改善箇所説明図①

改善箇所説明図②

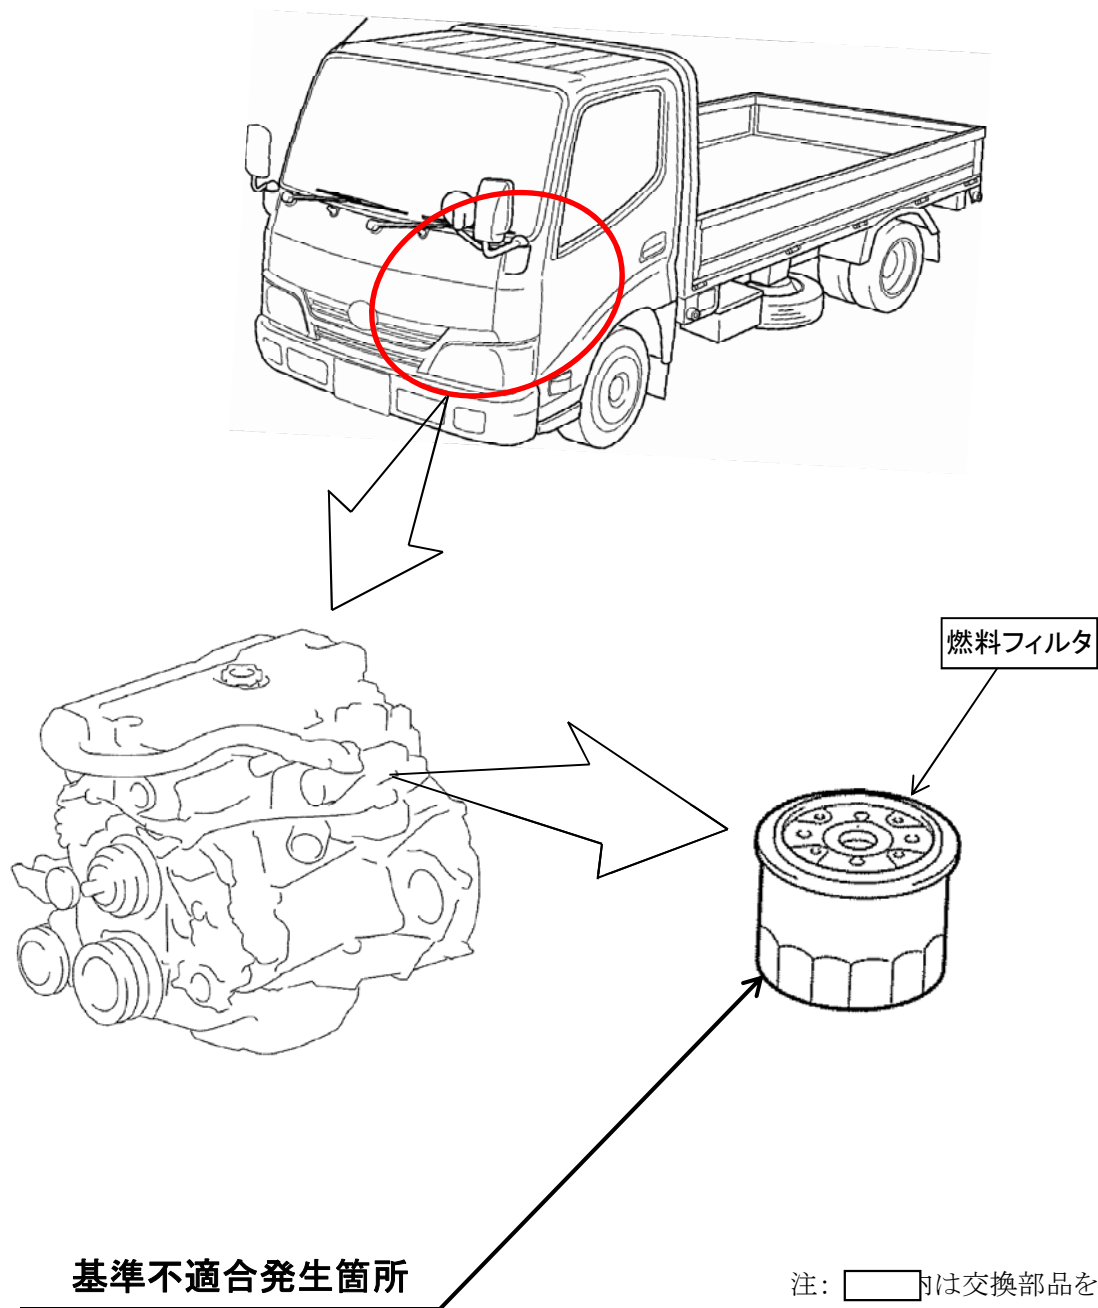
ディーゼル車の燃料装置において、原動機に取り付けられている燃料フィルタの強度が不足しているため、頻繁に原動機の始動、停止を行うと燃料圧力の変動により、燃料フィルタのケースに亀裂が入るものがある。そのため、そのままの状態で使用を続けると、亀裂が進行してフィルタケースが破損して、最悪の場合、燃料が漏れるおそれがある。

全車両、当該燃料フィルタを対策品に交換する。

識別:改善済車両には車台番号打刻位置の下側に黄色ペイントを塗布する。

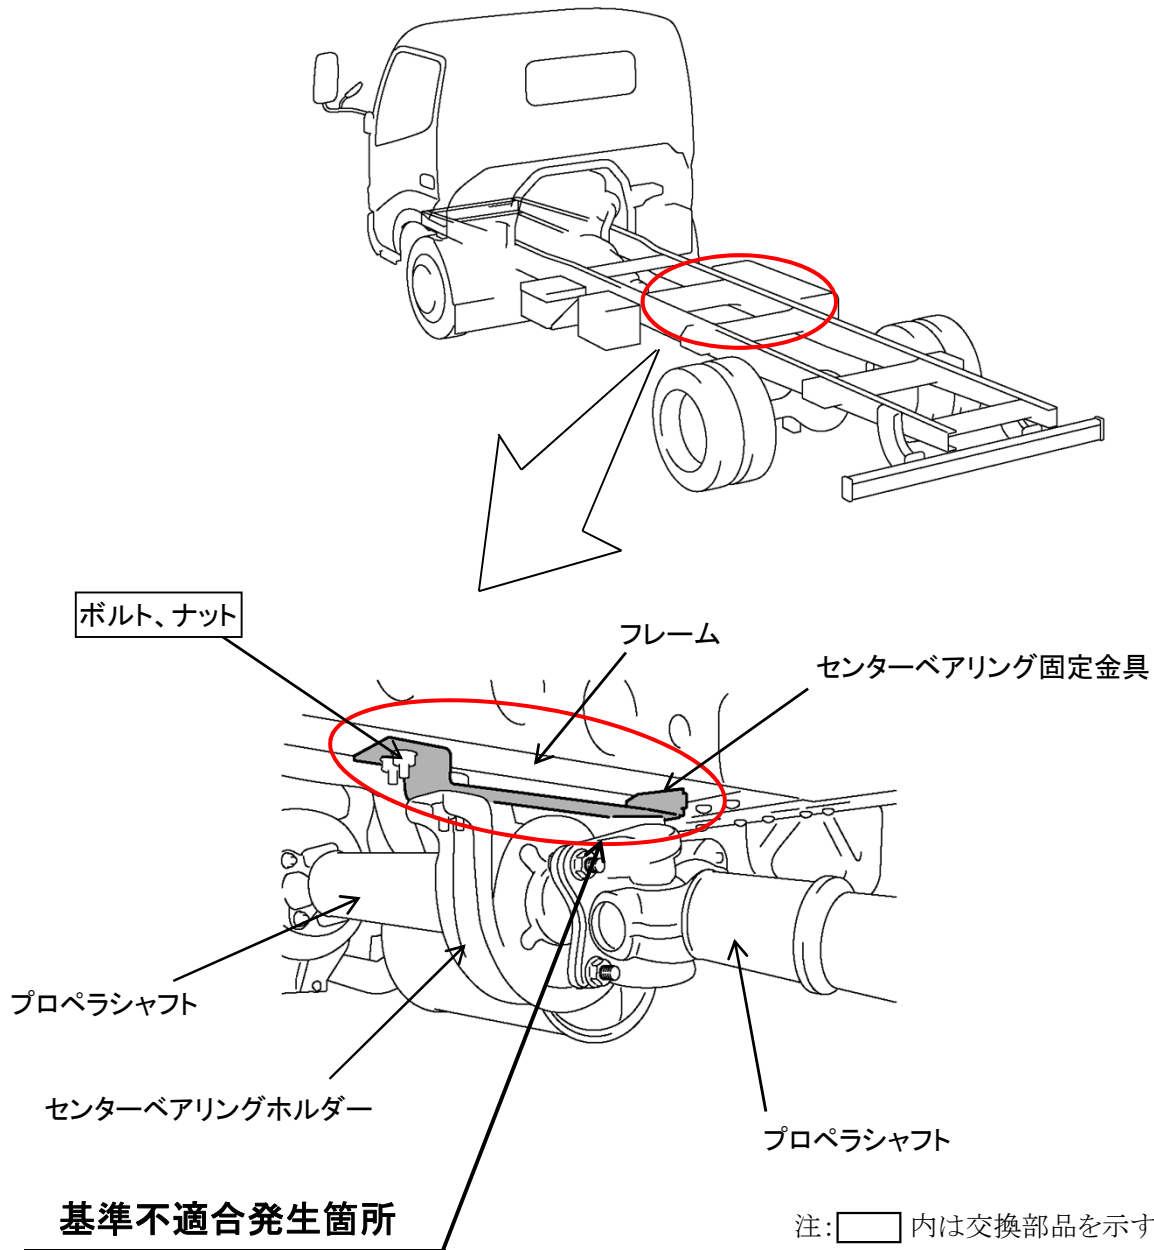
動力伝達装置において、センターベアリング固定金具をフレームに固定するボルトの締め付けトルク並びに締め付け作業が不適切なため、走行中の振動等により、ボルトが緩むものがある。そのため、そのままの状態で使用を続けると、緩みが進行して、最悪の場合、固定金具がフレームから外れてプロペラシャフトが脱落して走行不能となるおそれがある。

全車両、当該ボルトとナットを対策品に交換し、適正トルクで締め付ける。

識別:改善済車両には車台番号打刻位置の下側に黄色ペイントを塗布する。
